ОТЧЁТ
ПО ТЕХНИЧЕСКОМУ ОБСЛЕДОВАНИЮ СТРОЯЩЕГОСЯ
ЖИЛОГО ДОМА, РАСПОЛОЖЕННОГО ПО АДРЕСУ:
ЛЕНИНГРАДСКАЯ ОБЛАСТЬ, п. ПЕРВОМАЙСКОЕ

Ведомость предъявленных этапов работ. Замечания.

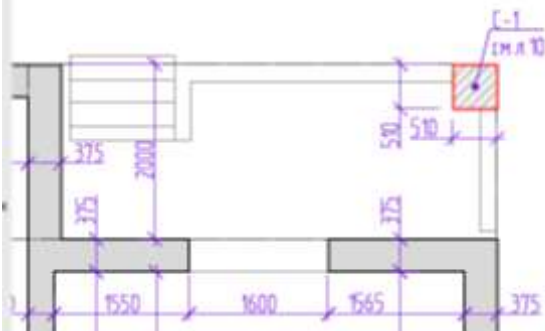
В ходе прошлой проверки были обнаружены места с отколовшимися гранями газобетонных блоков.

Произведена заделка данных обнаруженных мест специальным ремонтным раствором типа Гидропаколь.
